서울시 굴토 전문위원회 심의의결조서

심의일자	2019. 4. 19(금) 14:00		
사업명	아현2 재정비촉진구역 주택재건축정비사업(신규)		
신청위치	마포구 아현동 662번지 일원		
의결번호	(굴)2019-5-4	심의결과	조건부의결

[심의 내용] 굴토계획

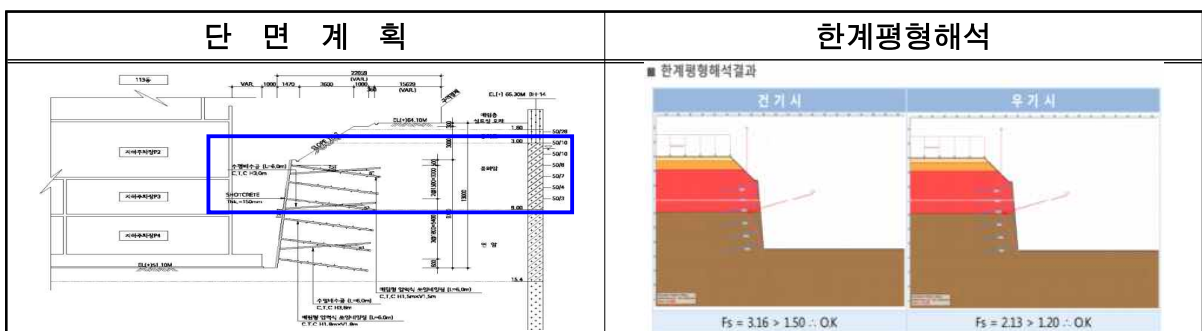
- 암반비탈면의 기울기와 관련 절리나 주향에 의하여 경사가 결정되므로 한계평형해석이 아닌 형사투영해석 결과를 반영하기 바람
 - 본 구간의 연암의 RQD의 분포가 0~30 정도임을 고려할 때 적용경사 1:0.1의 경우 매우 불안정한 경사임
 - 다음의 단면계획에서 볼 수 있듯이 부지의 여유(소단부분)가 허용하는 한, 형사투영해석을 통하여 경사를 결정, 적용함이 타당함

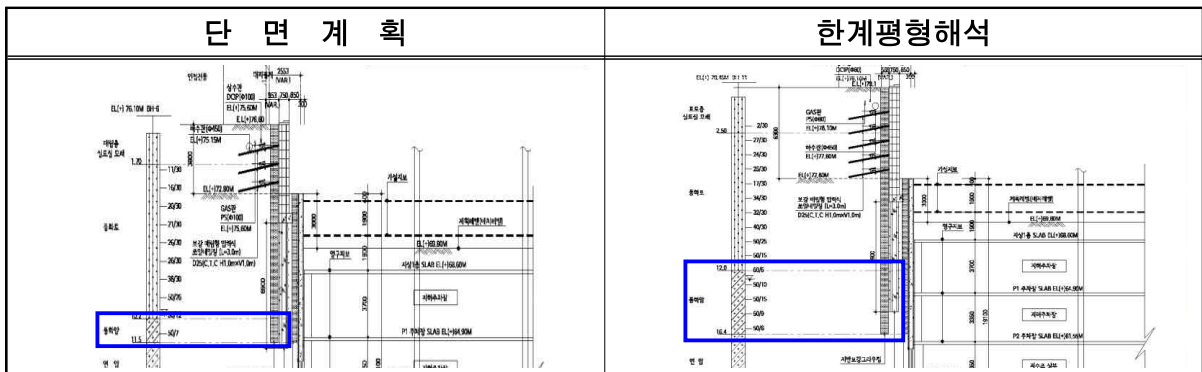
- 토사비탈면의 기울기와 관련하여 한계평형해석에 의한 기울기 결정이 가능하나, 굴착단계를 고려, 토사층 내 활동을 검토하고 그 결과를 반영하기 바람
 - 토사비탈면(풍화토~풍화암)의 경우 보강이 이루어지기 이전단계에서 1:0.1 구배로 안정화 확보가 불가능할 것으로 사료됨.
 - 또한, 제시된 보강공법 슛크리트(150mm)+압력식 S/N의 경우 토사층의 보강공법으로 부적합한 것으로 사료됨.
 - 암반 비탈면과 동일하게 소단계획 / 구역경계 등을 고려하여 비탈면 기울기 조정바람

■ 계측계획 평면도 (택지2)

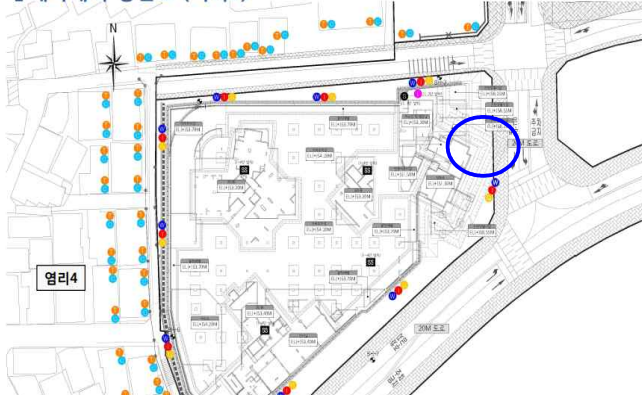
- 계측결과의 신뢰성과 정확도를 높이기 위해 초기치 설정이 매우 중요하므로 이에 대한 구체적인 계획을 수립하고 반영하기 바람
- 계측과 관련하여 “권장사항”으로 굴착과 관련된 전 공정을 CCTV를 활용하는 방안에 대해서 적극적으로 검토하고 반영하기 바람
- 계측계획 수립시 터파기 단면과 가장 근접한 구간에 대하여 계측개소를 추가하거나, 기존 계측기 일부를 이동하여 설치하기 바람
